**Avis de la Mission régionale d'autorité environnementale de
Nouvelle-Aquitaine sur le projet de mise en compatibilité par
déclaration de projet du plan local d'urbanisme (PLUi) de la
communauté de communes Montaigne-Montravel-et-Gurson (24)
pour permettre l'implantation d'une centrale photovoltaïque**

n°MRAe 2025ANA38

Dossier PP-2025-17108

Porteur du Plan : communauté de communes Montaigne-Montravel-et-Gurson

Figure n°4 : Extrait du zonage avant et après mise en compatibilité
(source : notice explicative page 51)

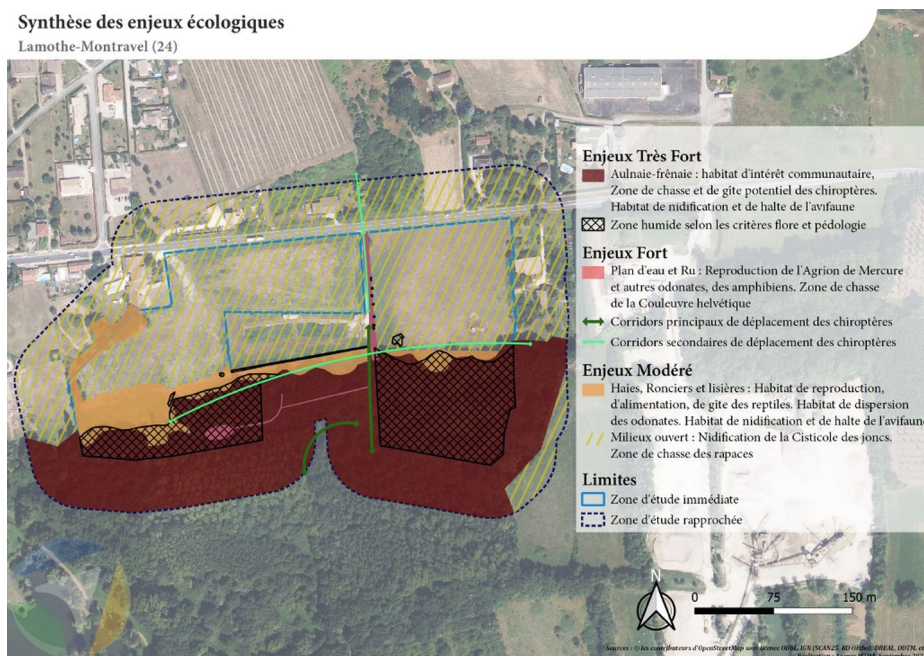
Le dossier mentionne des mesures d'évitement et de réduction des impacts sur la faune et la flore sans les présenter. Ces dispositions nécessitent d'être présentées à l'échelle du secteur Npv car le PLUi permettrait des aménagements liés aux installations photovoltaïques sur l'ensemble du périmètre de ce secteur. Par ailleurs, selon la figure présentée ci-dessous, le secteur Npv intersecte des milieux à enjeux très forts (habitats d'intérêt communautaire de type Aulnaie-frênaie et zones humides), forts (Ru, corridor secondaire de déplacement des chiroptères) et modérés (haies, ronciers et lisières).

Le secteur Npv se situe⁸ à 600 m du site Natura 2000 « La Dordogne » (n° FR 7200660), zone spéciale de conservation (ZSC) au titre de la directive Habitat⁹. Le lit mineur du système fluvial comprend le cours de la rivière où l'on trouve les herbiers aquatiques, la végétation des berges et des boisements alluviaux. Le secteur Npv est connecté à ces habitats par un corridor écologique de déplacement des chiroptères.

La MRAe recommande de présenter la démarche ERC relative au secteur Npv et non uniquement sur le secteur envisagé d'implantation des panneaux photovoltaïques, de poursuivre l'évitement des corridors écologiques et de protéger l'ensemble des habitats remarquables identifiés dans la zone d'étude rapprochée au titre des articles L.151-19 ou L.153-23 du Code de l'urbanisme. Il conviendrait également de mettre en place une OAP attachée au secteur Npv afin de traduire spatialement les mesures de protection environnementale.
